三菱原子燃料株式会社の核燃料物質の加工の事業に係る
保安規定の変更認可申請書の一部補正について

核燃料物質の加工の事業に係る保安規定

補正対照表

三菱原子燃料株式会社

第3図 (6) シリンダ洗浄棟 貯蔵室(3) 台車使用エリア図

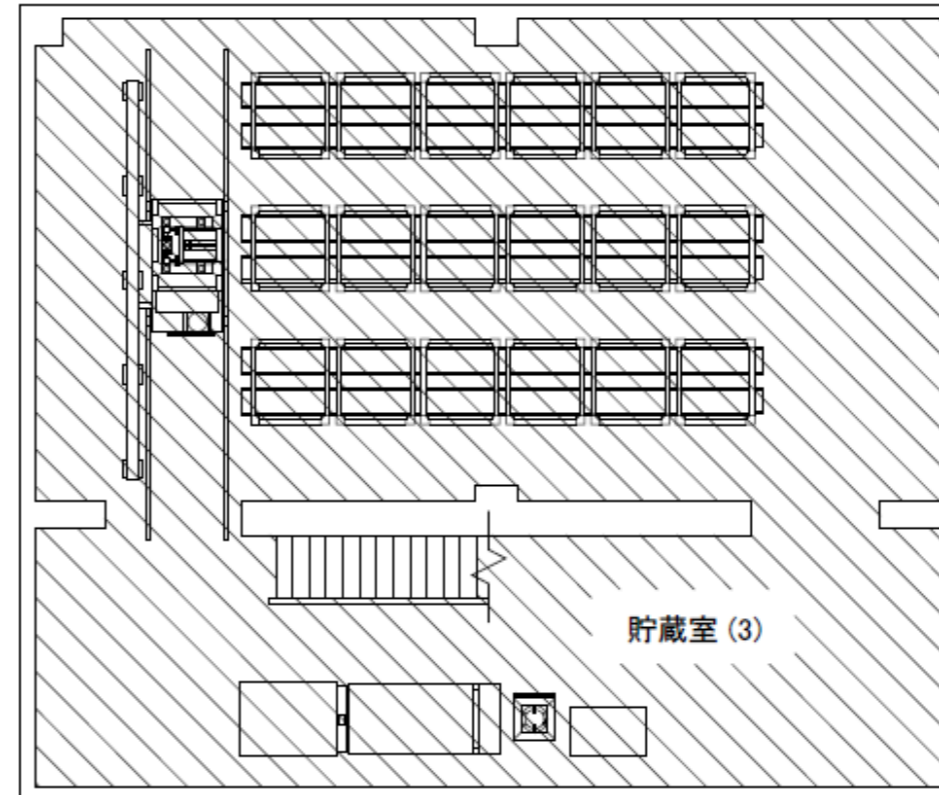
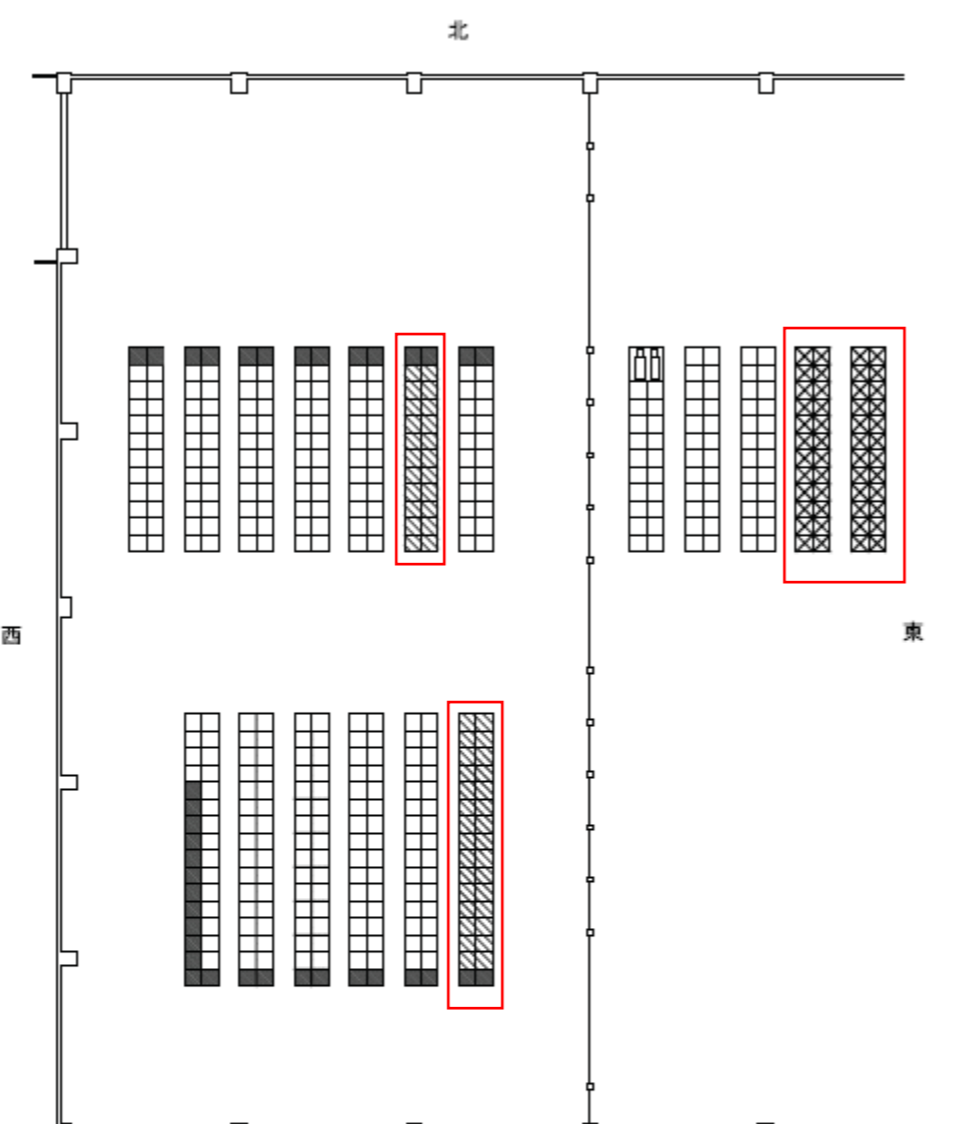
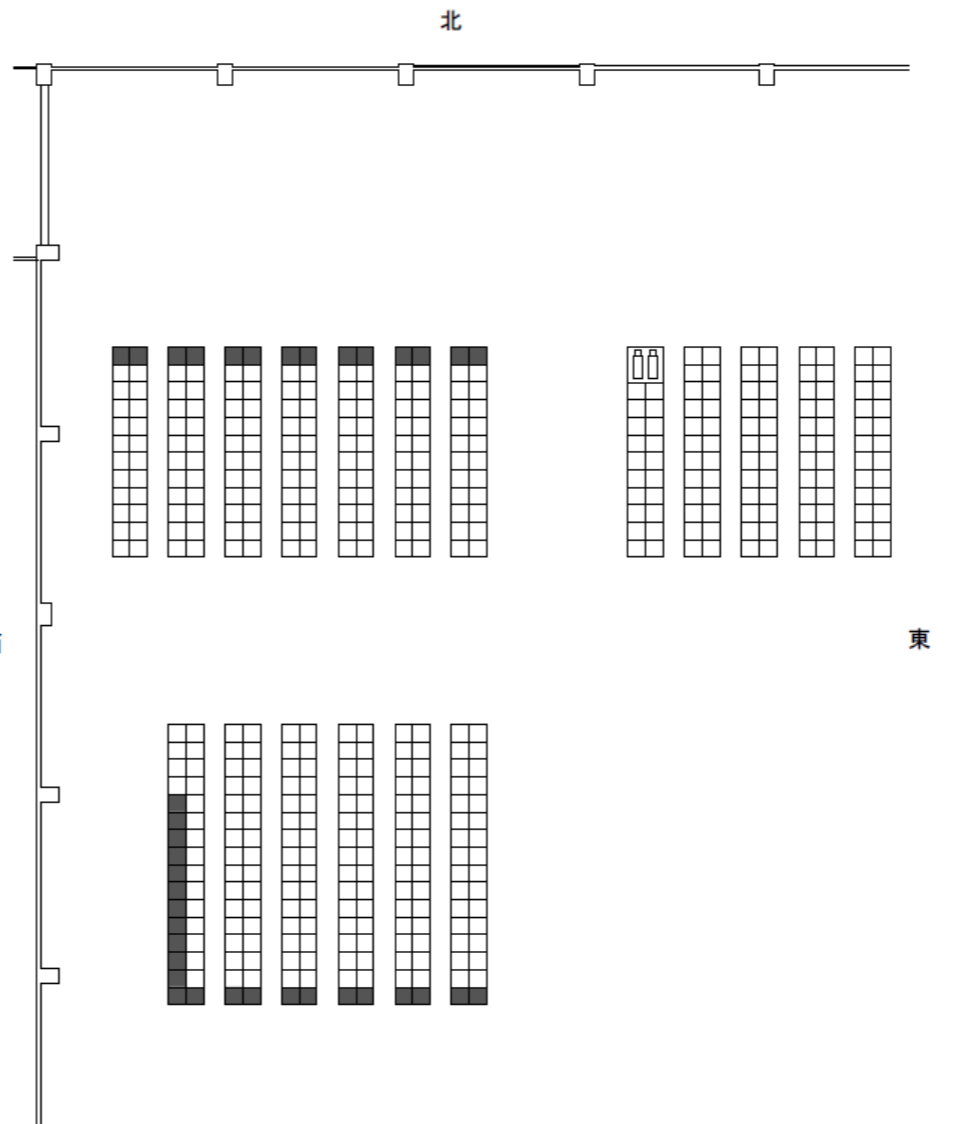
(1) 事業許可、設工認内容の反映

・ シリンダ洗浄棟地階の台車使用エリアについて追加

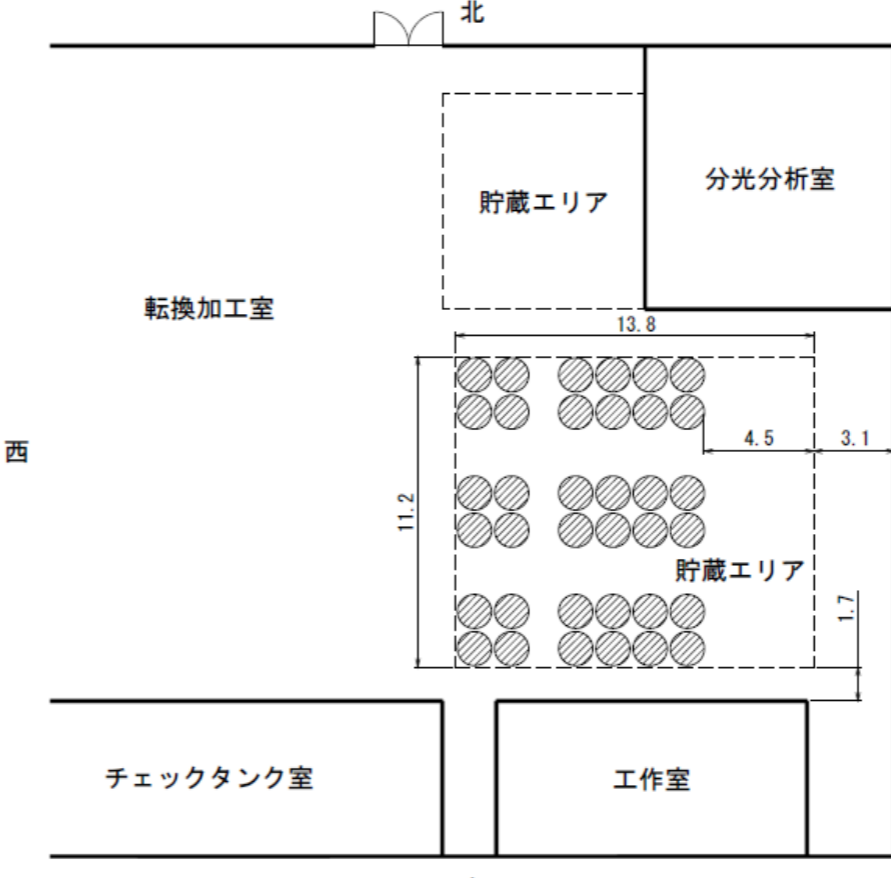
| 変 更 前 (令和3年3月16日付け認可) | 変 更 後 | 変 更 理 由 |
|-----------------------|-------|--------------------------------------------|
| なし | | (1) 事業許可、設工認内容の反映 ・ 構内運搬車 運搬エリア及び経路図を追加 |

第4図（6） 工場棟 燃料棒検査室 燃料棒貯蔵棚 再生濃縮ウラン貯蔵エリア図

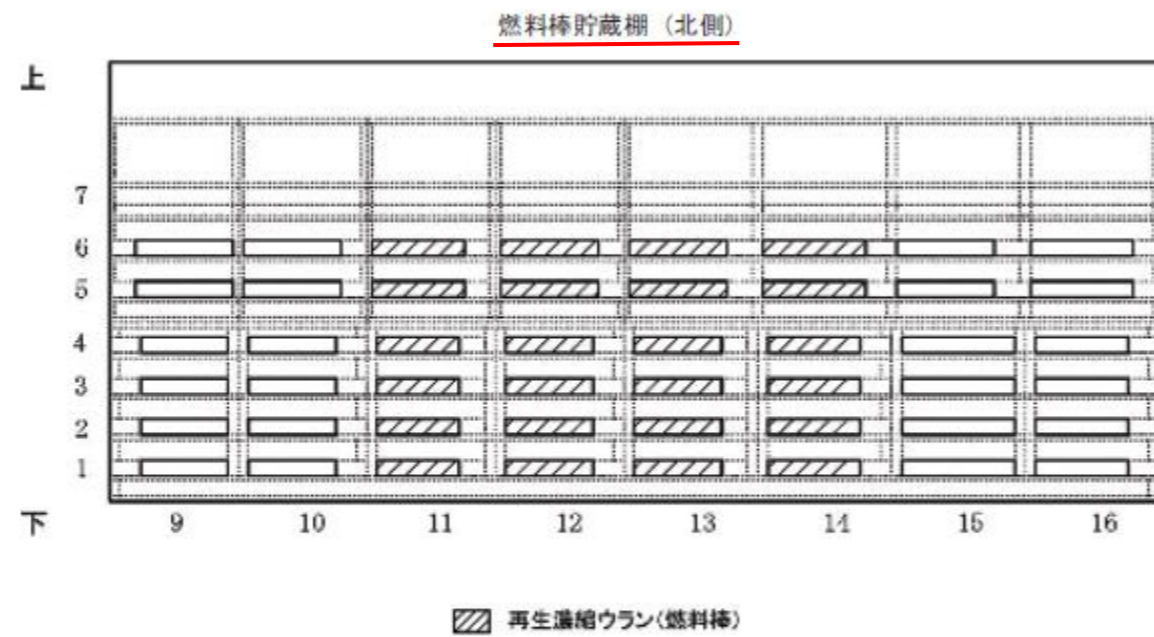
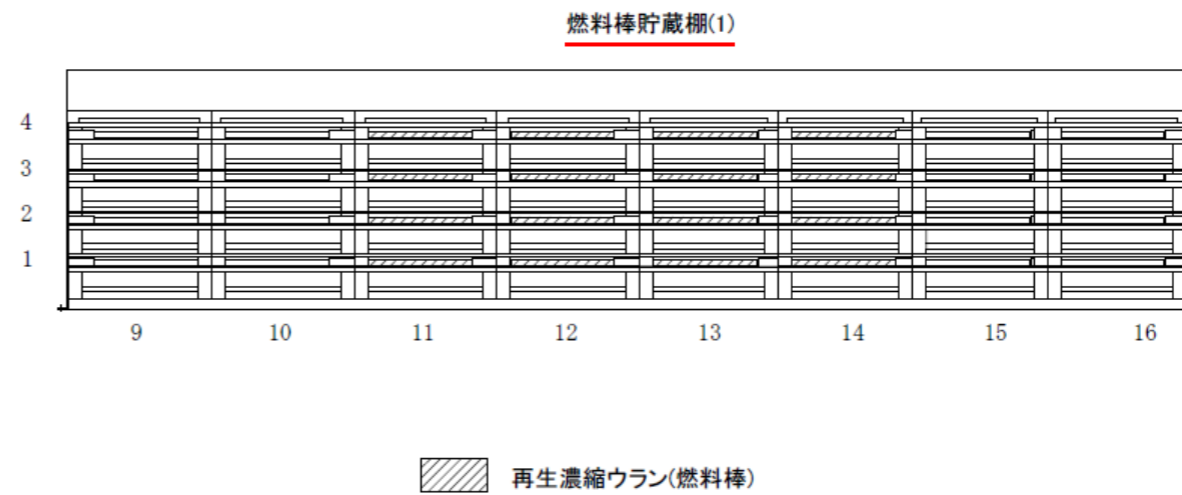
(1) 事業許可、設工認内容の
反映

第4図(8) 加工棟 粉末貯蔵室(1) 再生濃縮ウラン貯蔵エリア図

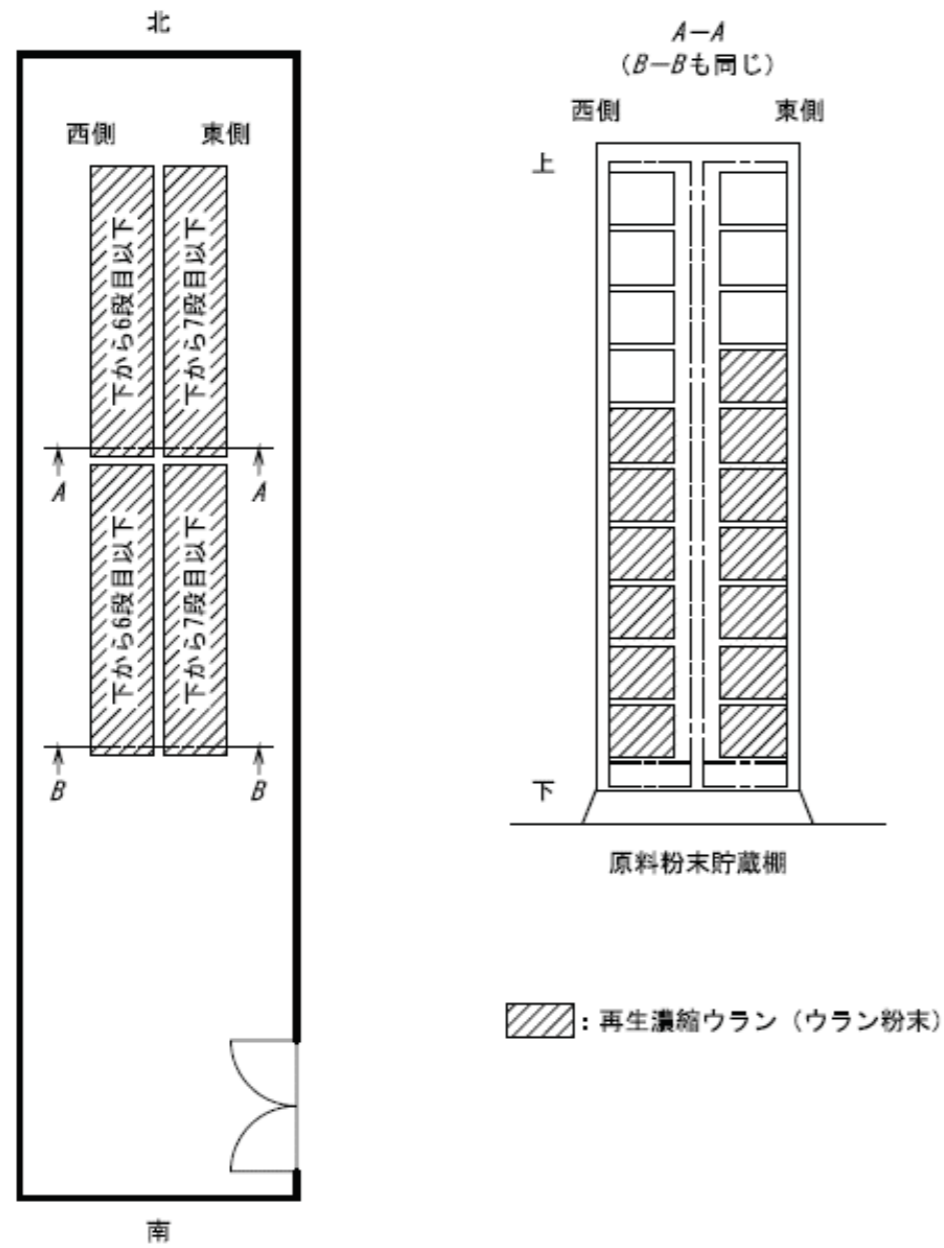
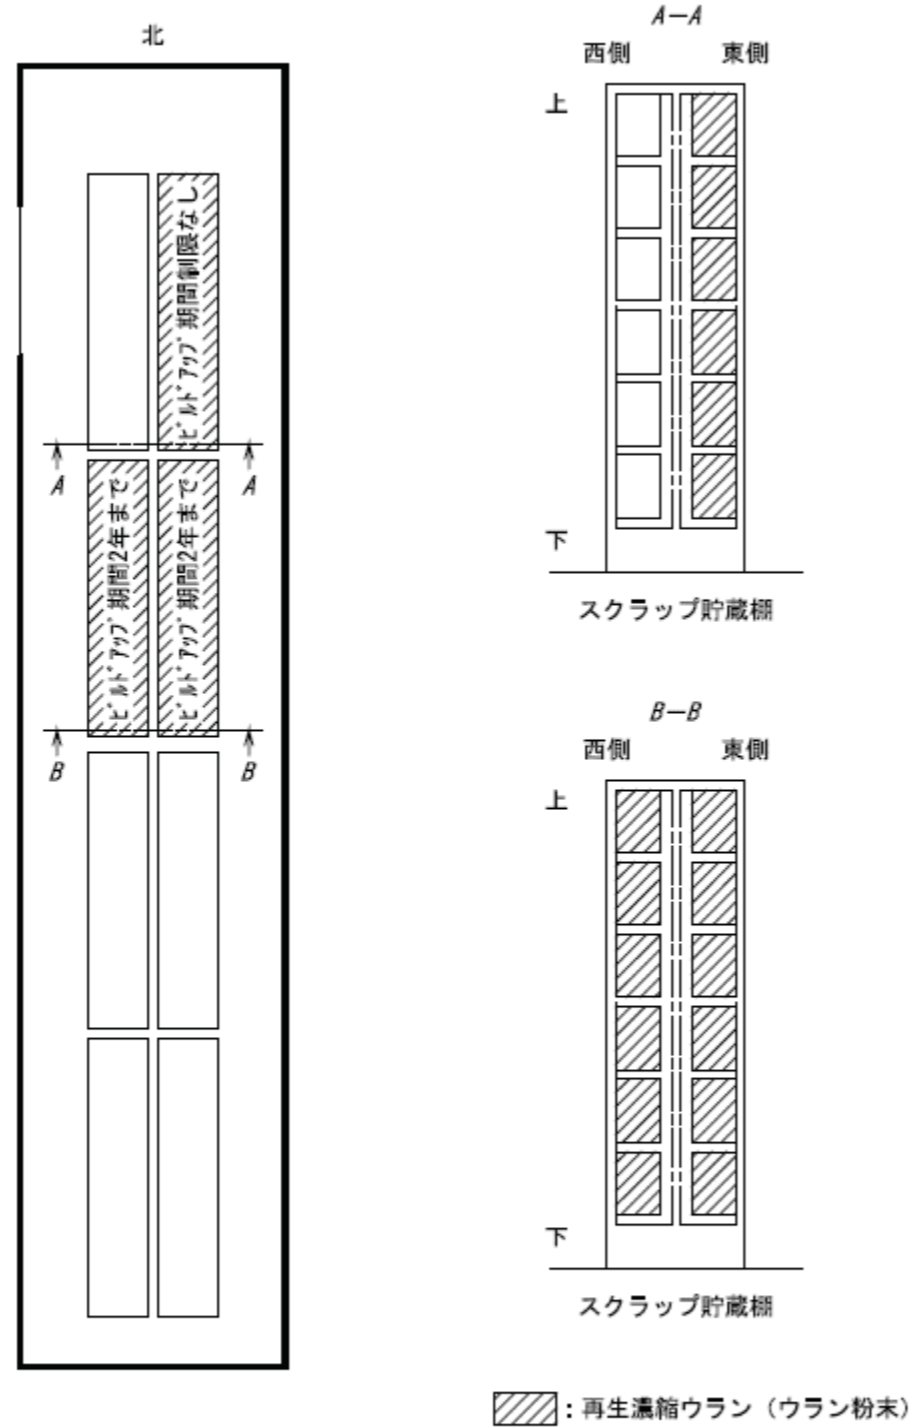
削除

(1) 事業許可、設工認内容の反映

第4図(9) 加工棟 粉末貯蔵室(2) 再生濃縮ウラン貯蔵エリア図

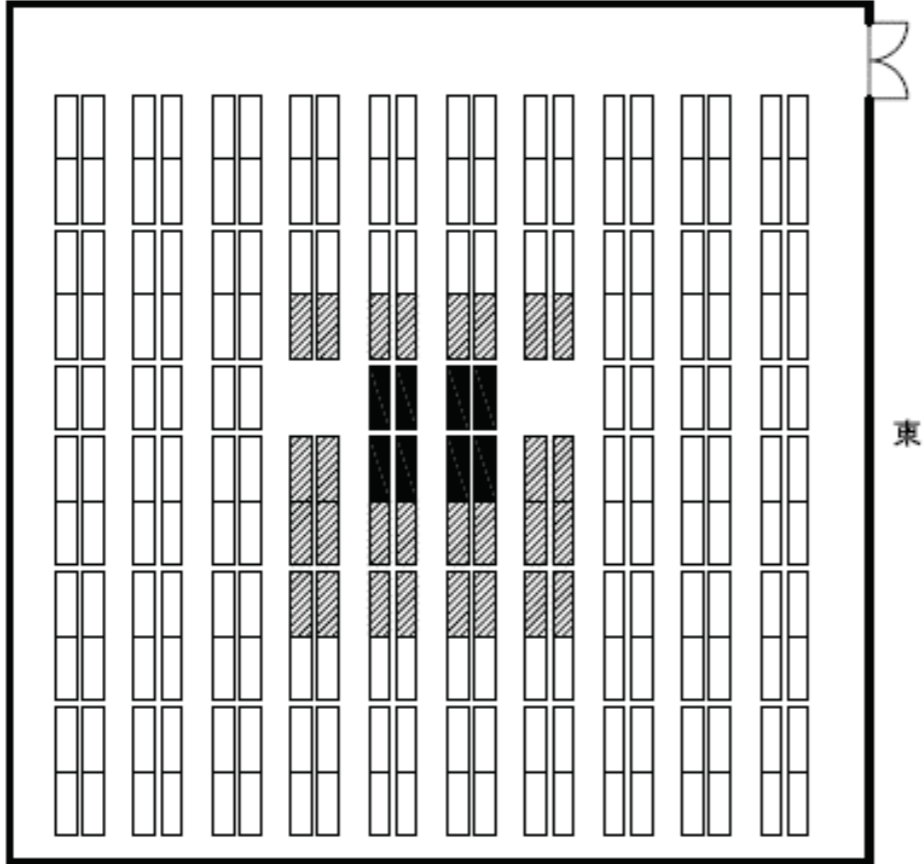
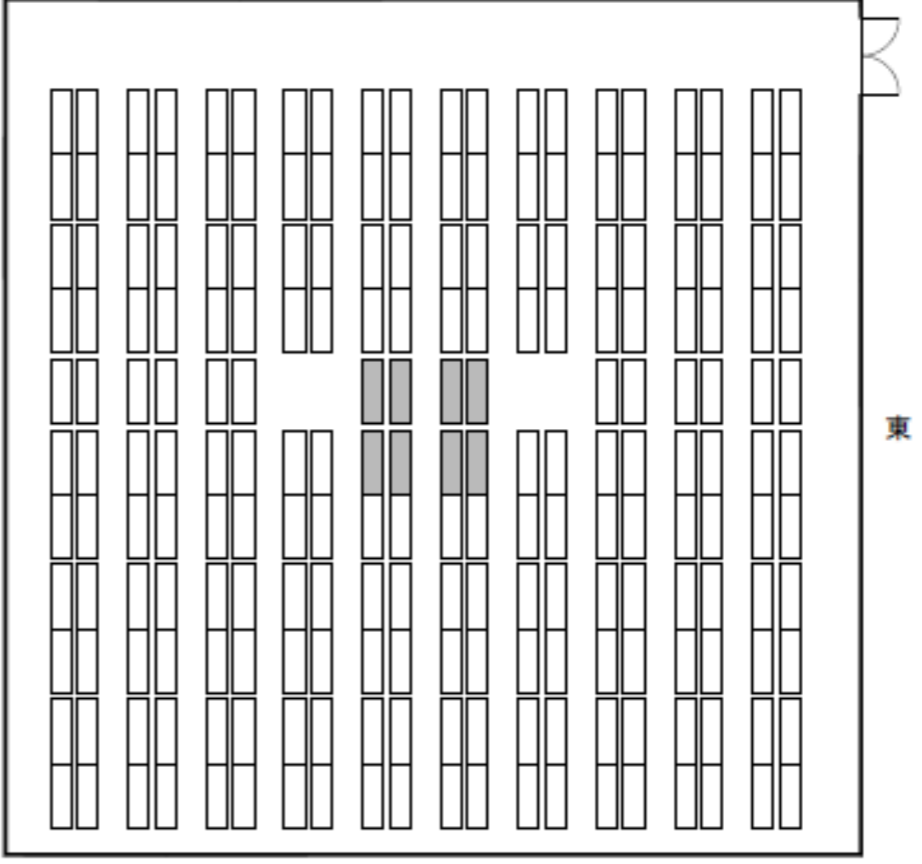
削除

(1) 事業許可、設工認内容の反映

第4図(11) 第3核燃料倉庫 貯蔵室(1) 再生濃縮ウラン貯蔵エリア図

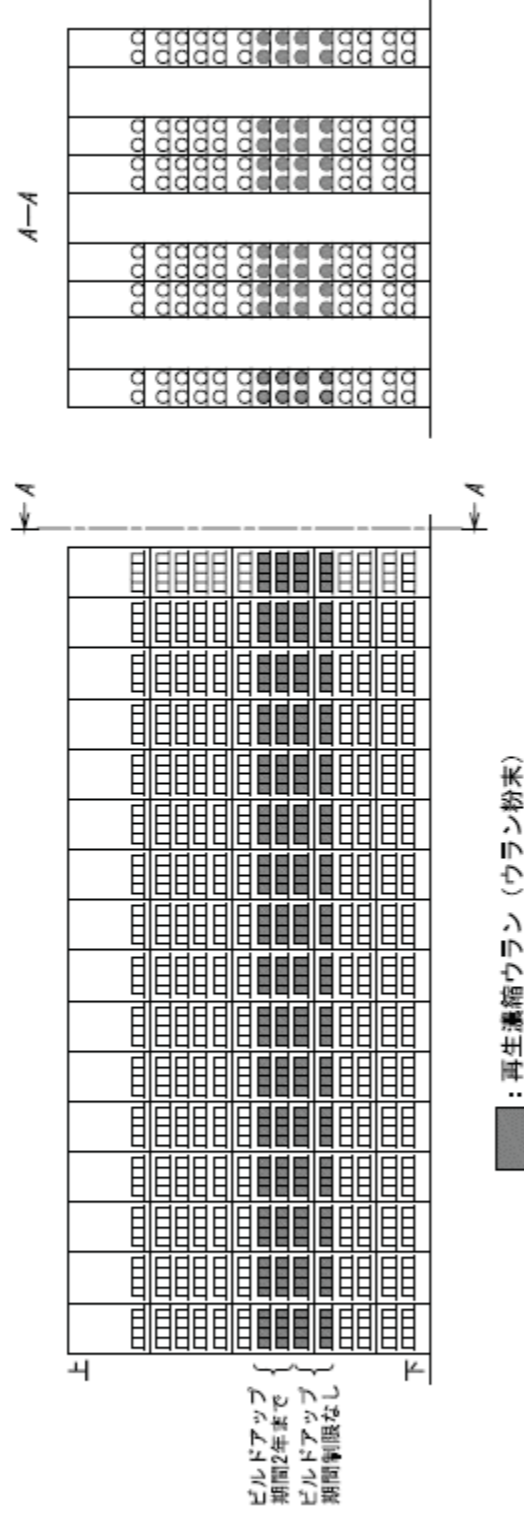
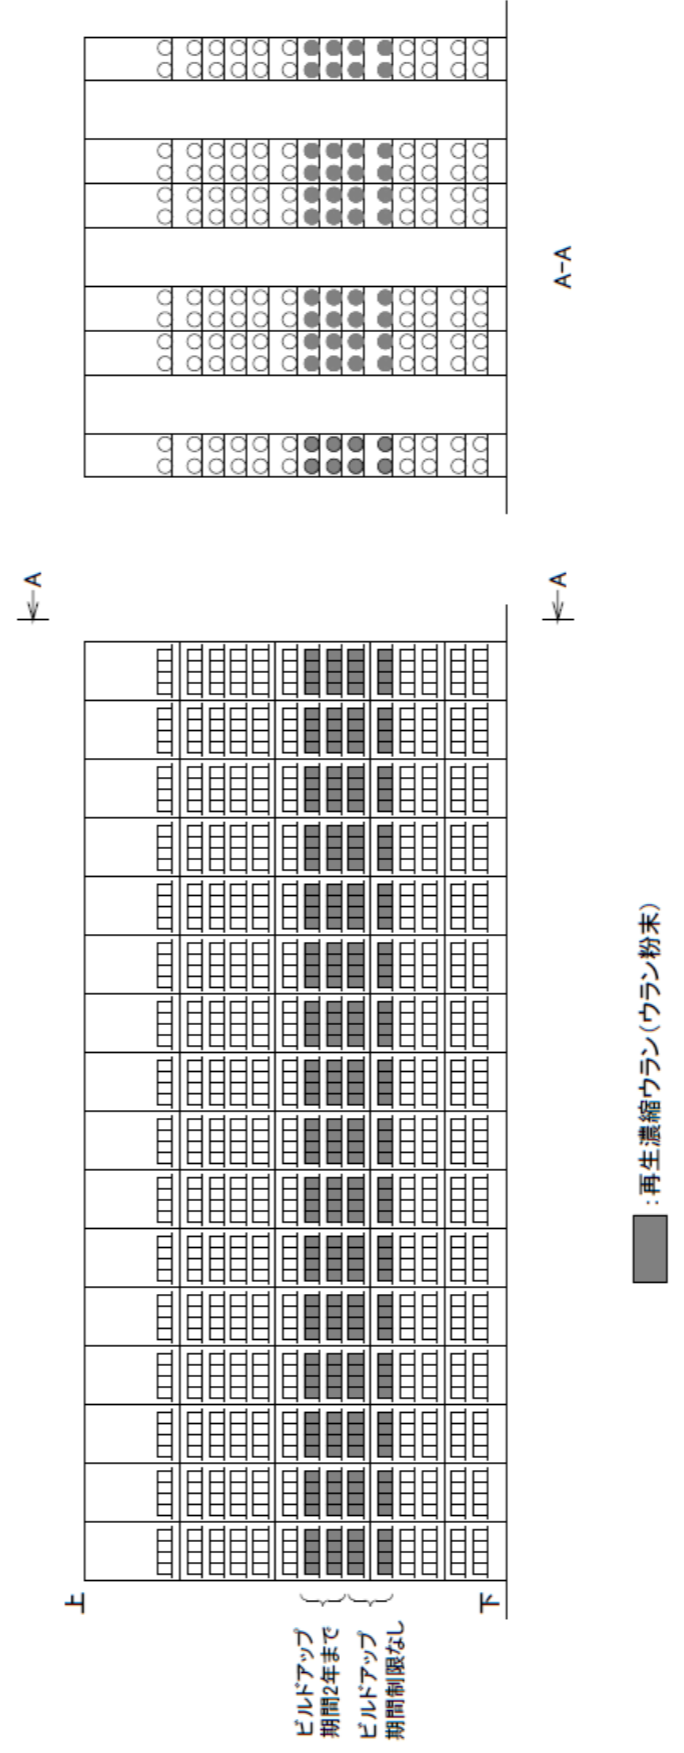
(2) その他記載の適正化
